ISTRUTTORIA TECNICA

***Intervento per la realizzazione di un impianto
idroelettrico, nel punto di rilascio delle acque del DMV
dell'invaso di Chiauci (IS)***

***Proponente: Consorzio di Bonifica Sud – Bacino
Moro, Sangro, Sinello e Trigno***

Campobasso, 21 giugno 2021

Figura 1 - Stralcio CORINE LAND COVER IV Livello con tracciato e opere (in rosso cavidotto – in nero elettrodotta)

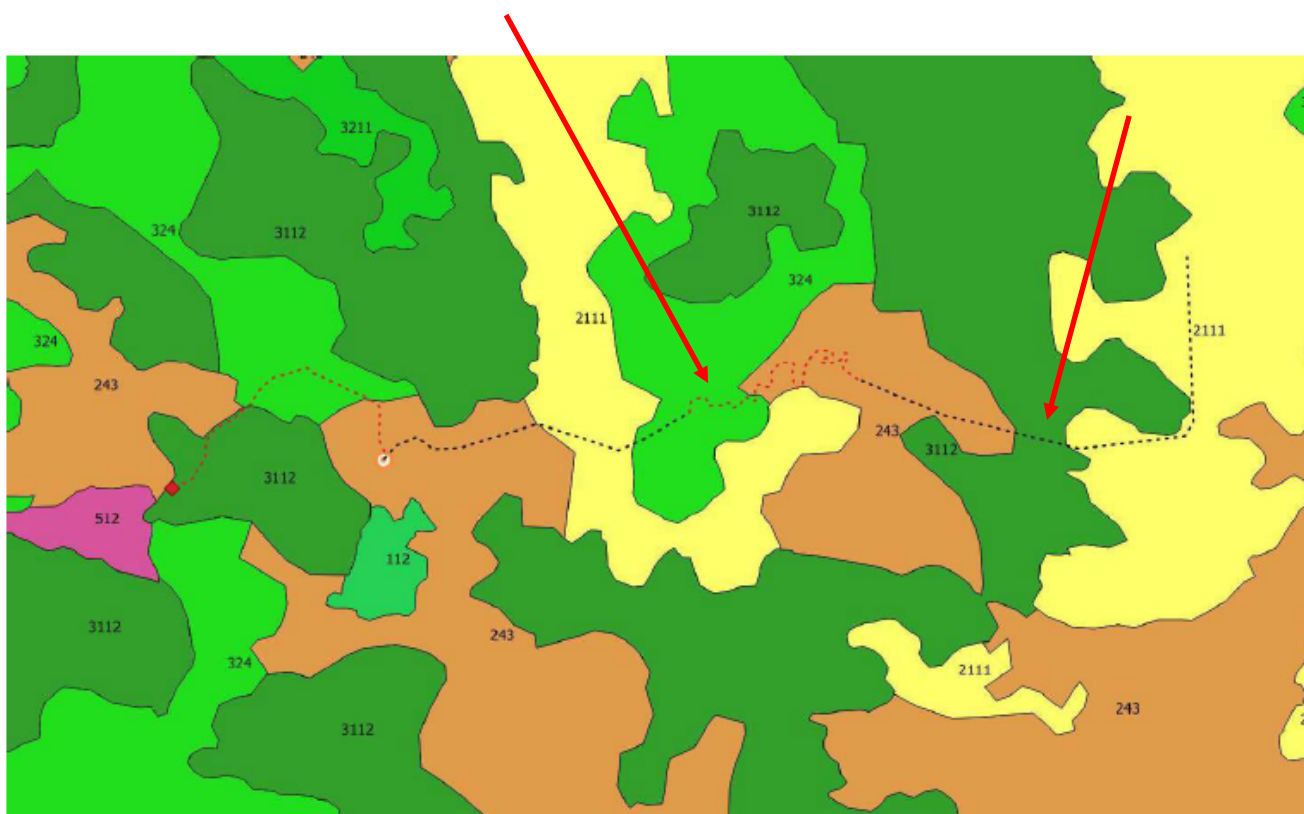
Per quanto riguarda le aree con vegetazione in evoluzione (**324**), i sostegni non interessano

alcuna formazione arborea o arbustiva, mentre tracciati utilizzati sono già esistenti o ricadono in aree coltivate. Per questo motivo l'impatto su tale tipologia di copertura del suolo può dirsi non significativo (cfr. figura che segue).

Relativamente alle porzioni coperte da boschi a prevalenza di querce caducifoglie (**3112**), invece, la reale e permanente sottrazione di suolo sarà quella dovuta alla superficie del sostegno, di diametro massimo pari a 60 cm, per un'area di circa 2 m (cfr. figura che segue).
